项目名称: 汨罗市金诺加油站建设项目
建设单位(盖章): 汨罗市金诺加油站有限责任公司
编制日期: 二零二一年四月

汨罗市金诺加油站有限责任公司汨罗市金诺加油站 建设项目环境影响报告表技术评审意见

专家评审意见修改说明

图 2-1 平面布局图

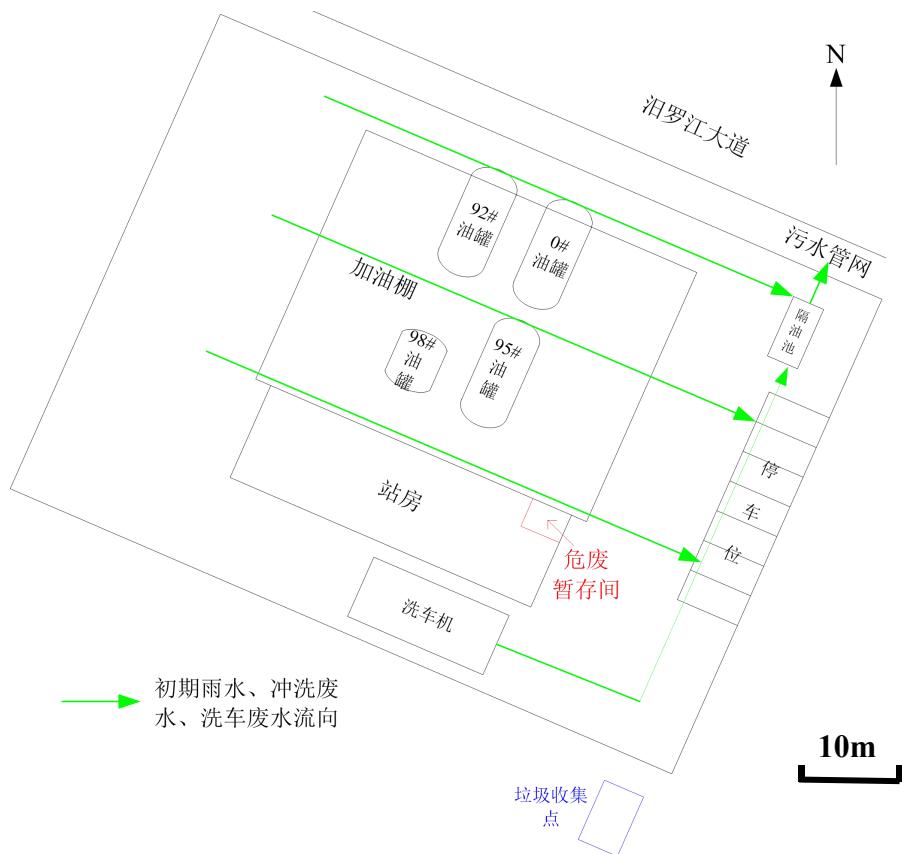
6. 优化平面布局，明确分区防渗要求，论证卸油区、加卸油通道初期雨水收集处理的必要性和可行性。

序号	专家评审意见	修改说明
1	强化规划相符性分析和选址合理性分析,细化本项目与挥发性有机污染物防治相关政策要求的相符性分析,补充与《加油站地下水污染防治技术指南(试行)》(环办水体函[2017]323号)的相符性分析。	P2-3 已强化规划相符性分析; P4 已强化选址合理性分析 P6-8 已细化本项目与挥发性有机污染物防治相关政策要求的相符性分析; P8-9 已补充与《加油站地下水污染防治技术指南(试行)》(环办水体函[2017]323号)的相符性分析。
2	核实项目投资、占地面积和建筑规模,细化建设内容、油品来源和运输方式,明确油气回收系统、油气处理装置的数量和设计要求。	已核实项目投资、占地面积和建筑规模; P12 已细化建设内容、油品来源和运输方式; P20-21 已明确油气回收系统、油气处理装置的数量和设计要求。
3	核实评价标准,核实引用数据来源和点位分布,按技术规范和导则要求完善现状评价相关监测数据。	P31-32 已核实评价标准; P25-26 已核实引用数据来源和点位分布; P22 已按技术规范和导则要求完善现状评价相关监测数据。
4	依据环境要素进一步核实评价范围内环境保护目标,明确保护类别和要求,合理提出本项目重点污染物总量指标控制建议。	P30 已环境要素进一步核实评价范围内环境保护目标,明确保护类别和要求; P33 已合理提出本项目重点污染物总量指标控制建议。
5	强化工程分析,校核水平衡,进一步核实产排污节点和污染源强,强化洗车废水预处理措施。	P64 已强化工程分析; P17-19 已校核水平衡; P41-42 已进一步核实产排污节点和污染源强,强化洗车废水预处理措施
6	优化平面布局,明确分区防渗要求,论证卸油区、加卸油通道初期雨水收集处理的必要性和可行性。	P15-18 已优化平面布局 P50-51 已明确分区防渗要求; P19 已论证卸油区、加卸油通道初期雨水收集处理的必要性和可行性。
